ECE/TRANS/WP.29/2009/87
29 July 2009

Предложение по дополнению 34 к поправкам серии 03 к Правилам № 37
(лампы накаливания механических транспортных средств и их прицепов)

Представлено Рабочей группой по вопросам освещения и световой сигнализации*

Категория Н16

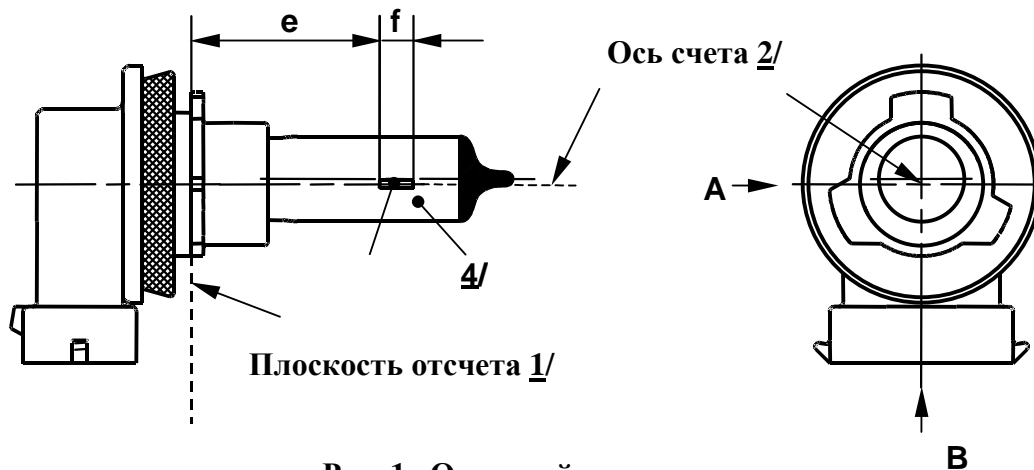
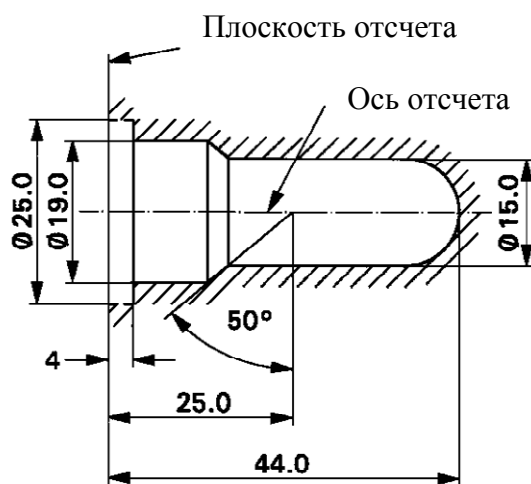
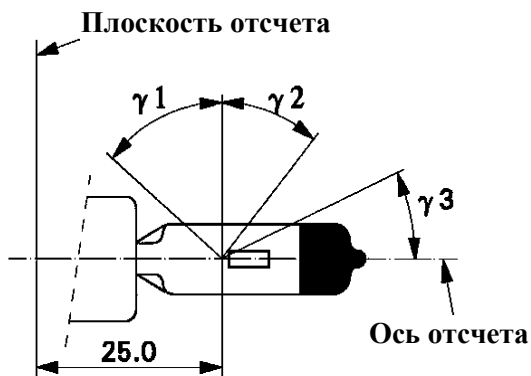
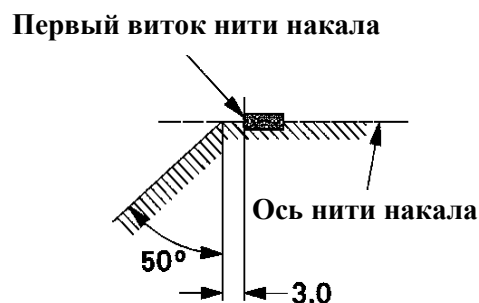
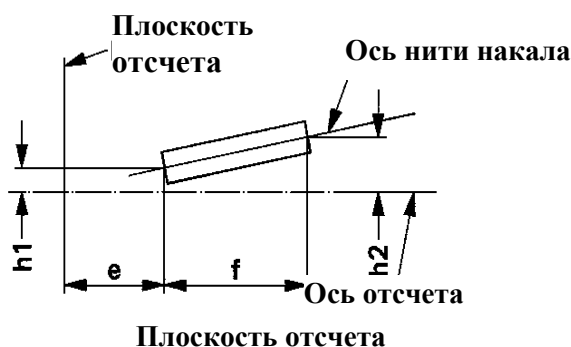
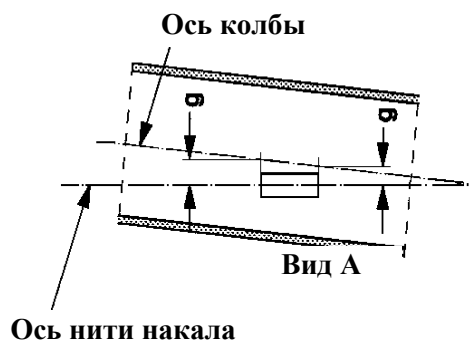
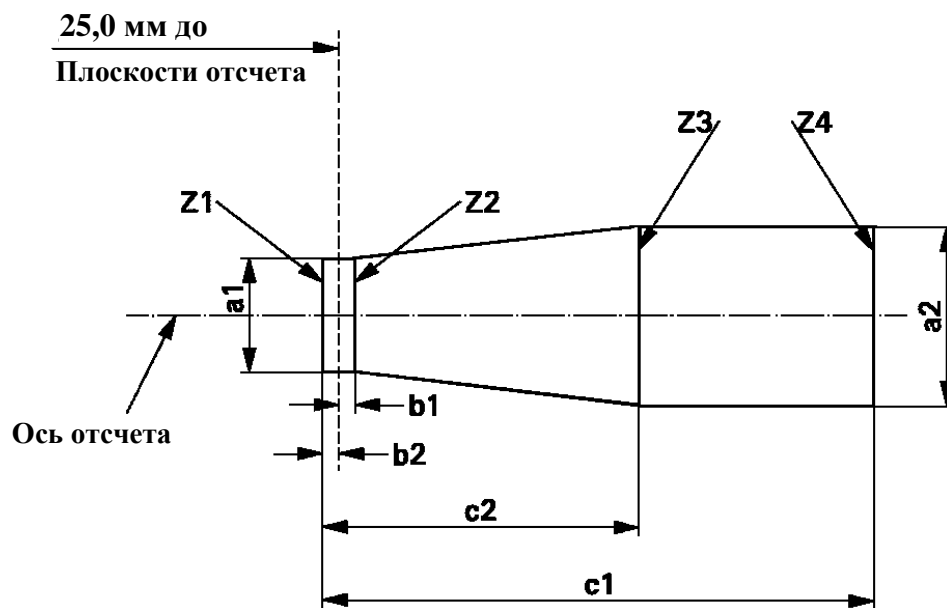
Включить новые спецификации H16/1–4 между спецификациями H15/5 и H6W/1 следующего содержания (см. следующие страницы):

" **КАТЕГОРИЯ HS5A** **Спецификация HS5A/1**

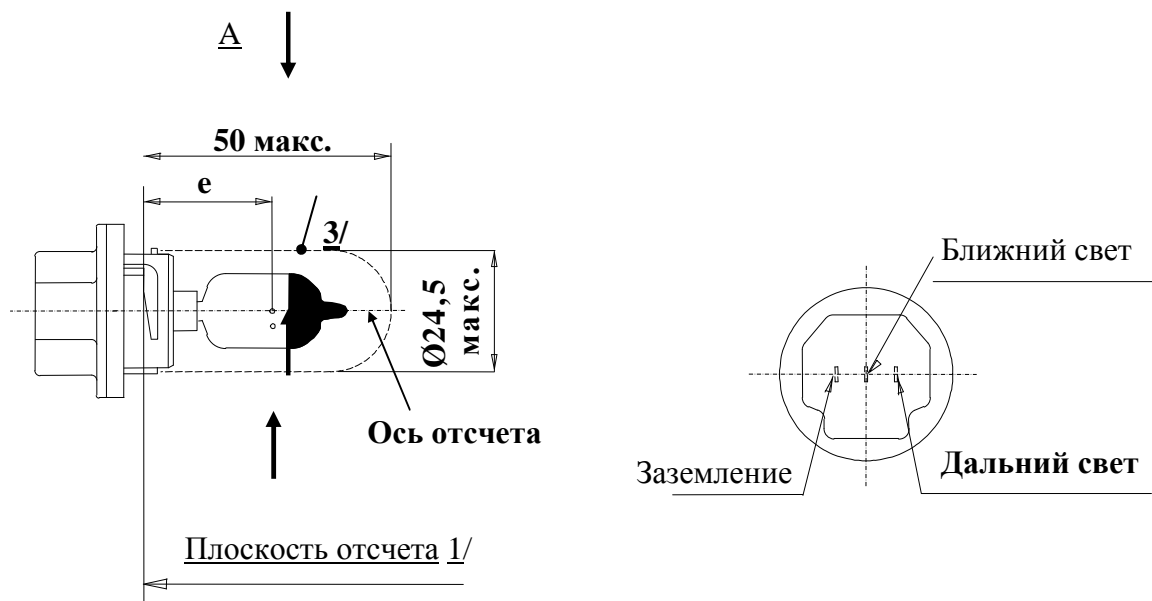
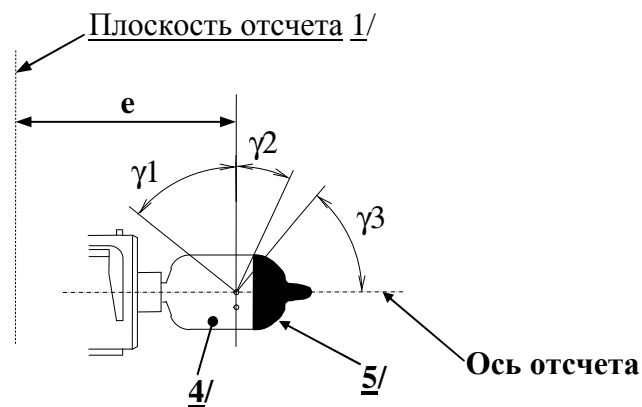
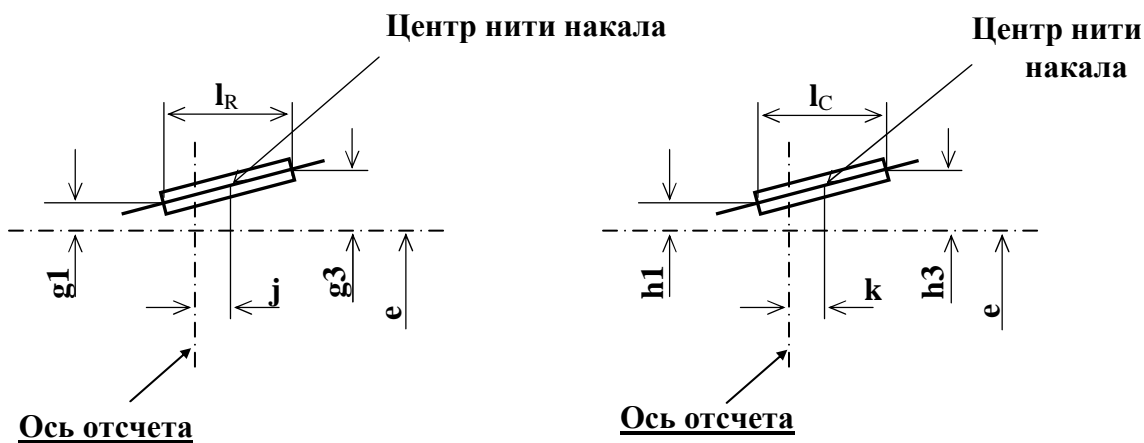
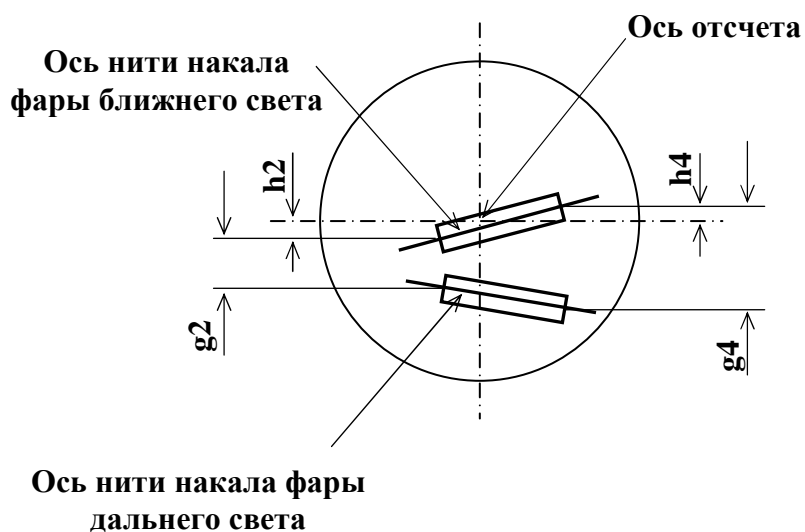
Включить новые спецификации HS5A/1-3 между спецификацией HS5/4 и спецификацией HS6/1 следующего содержания:

" **КАТЕГОРИЯ PSX26W** **Спецификация PSX26W/1**

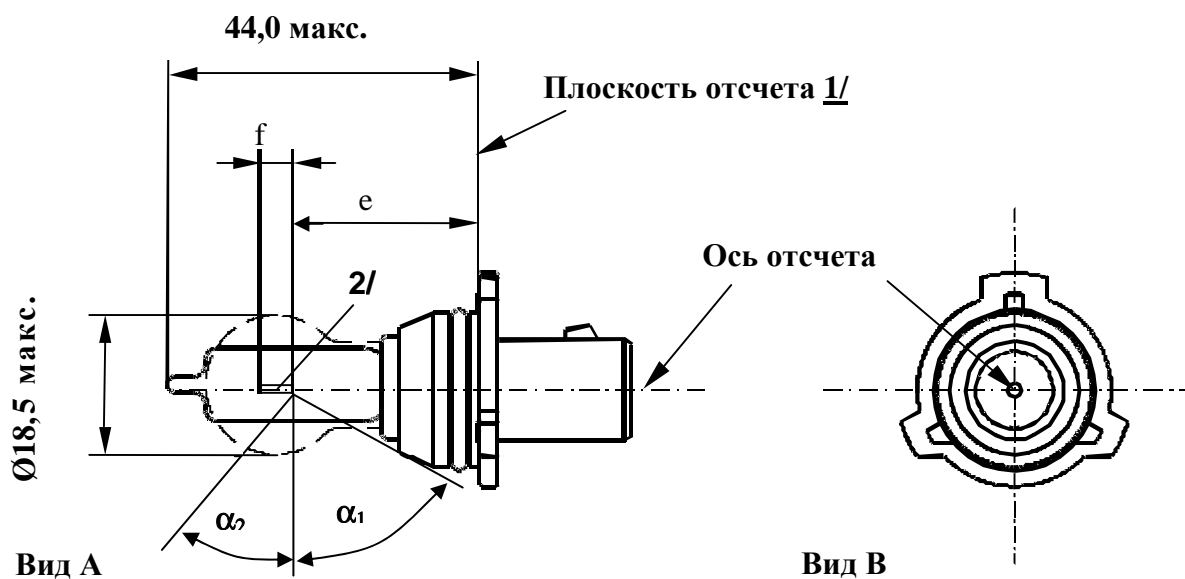
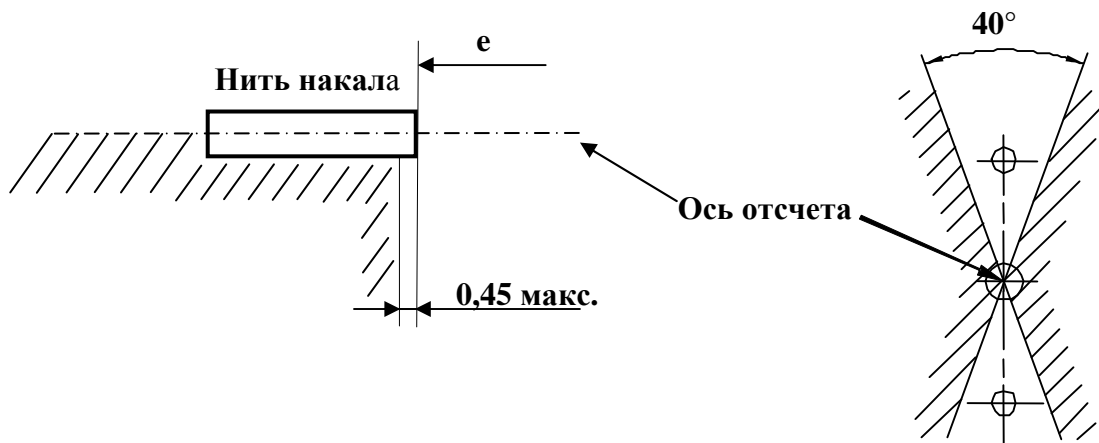
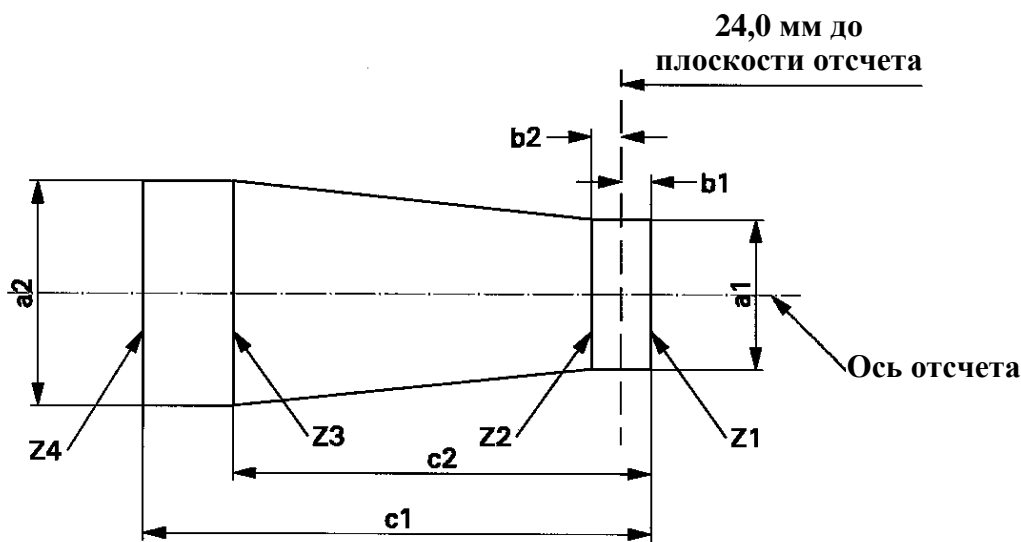
Включить новые спецификации PSX26W/1-3 между спецификацией PS27/7W/1 и спецификацией PY21W/1 следующего содержания:
